MĚSTO CHEB

VYSVĚTLENÍ ZADÁVACÍ DOKUMENTACE č.2

„Obnova veřejného osvětlení Cheb 2022“

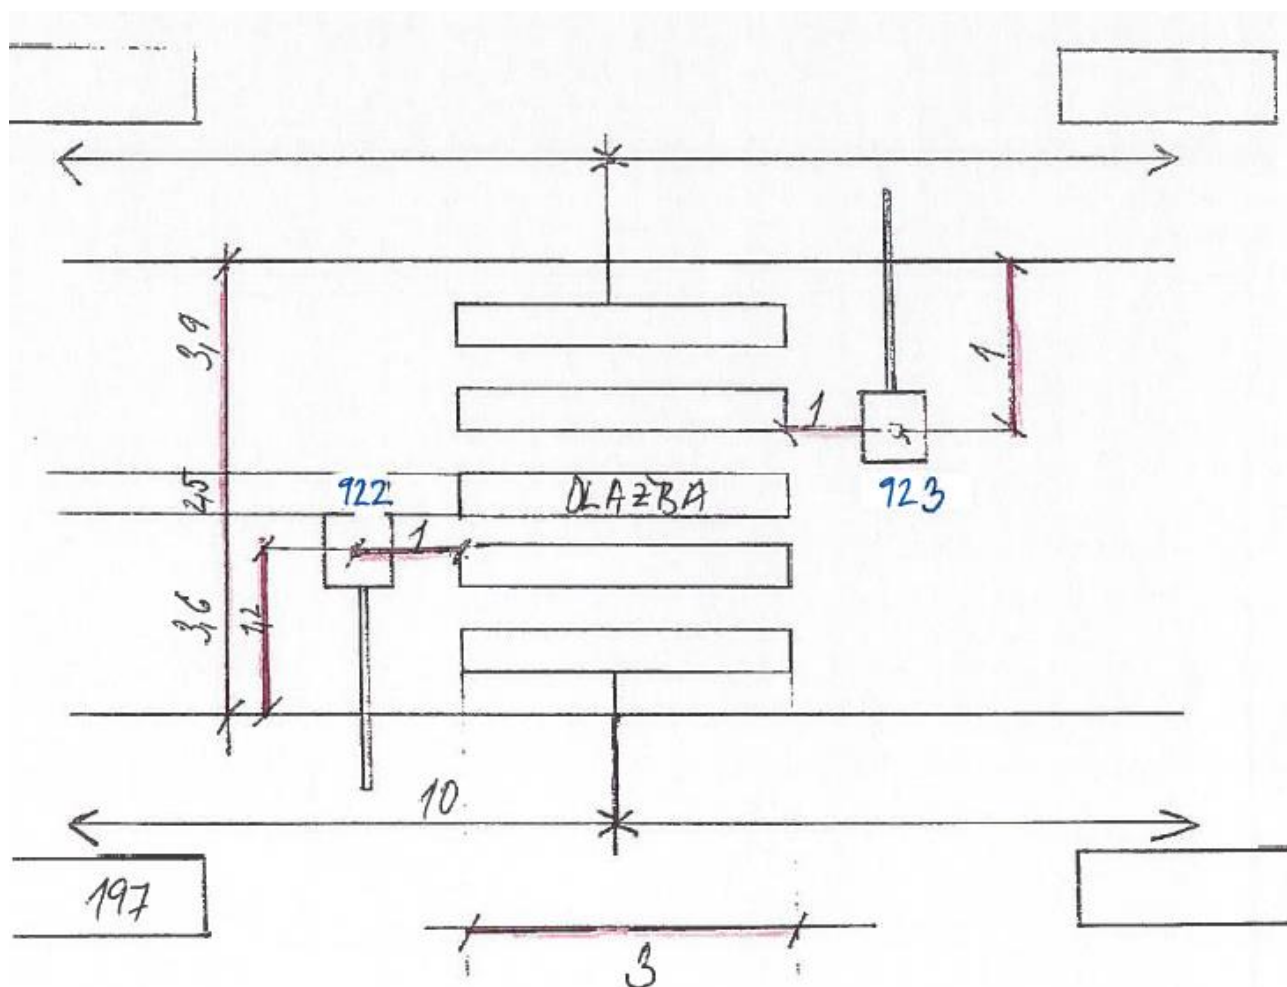
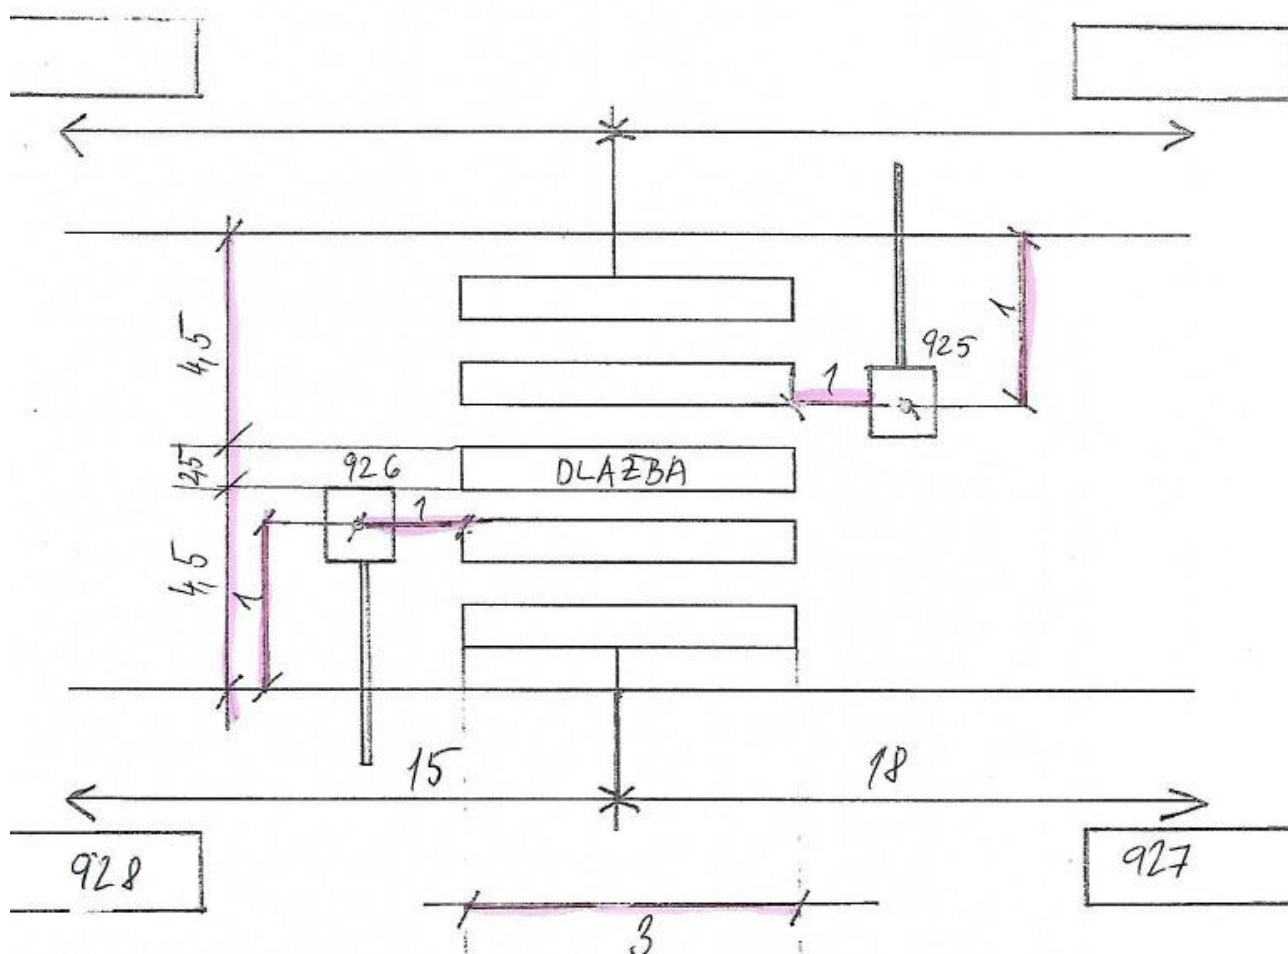
Dotaz č. 14 ze dne 08.08.2022:

Uchazeč žádá zadavatele o doplnění zadání výpočtu pro situaci „2025 – Ke Skalce – SV K-05“.

Zadavatel sděluje, že se jedná o výpočet osvětlení chodců na přechodech Okružní křižovatky pro svítidla 919, 920, 922, 923, 925 a 926 (viz soubor Technická dokumentace (soubor s názvem „Př.č.2 2025 Ke Skalce SV+Výl-mapa.pdf“), která je součástí ZD). **Pro zpracování světelně technického výpočtu Zadavatel doplňuje podklady pro zpracování světelně technických výpočtů (viz 06) Př6- PODKLADY PRO VÝPOČTY- Cheb-VO_NPO_2022) o poklady ke zpracování osvětlení chodců na přechodech okružní křižovatky se stožáry 919, 920, 922, 923, 925 a 926 takto:**

VÝŠKA STOŽÁRU : 6
DĚLKA VÝLOŽNÍKU : 1,5

VÝŠKA STOŽÁRU : 6
DĚLKA VÝLOŽNÍKU : 1,5
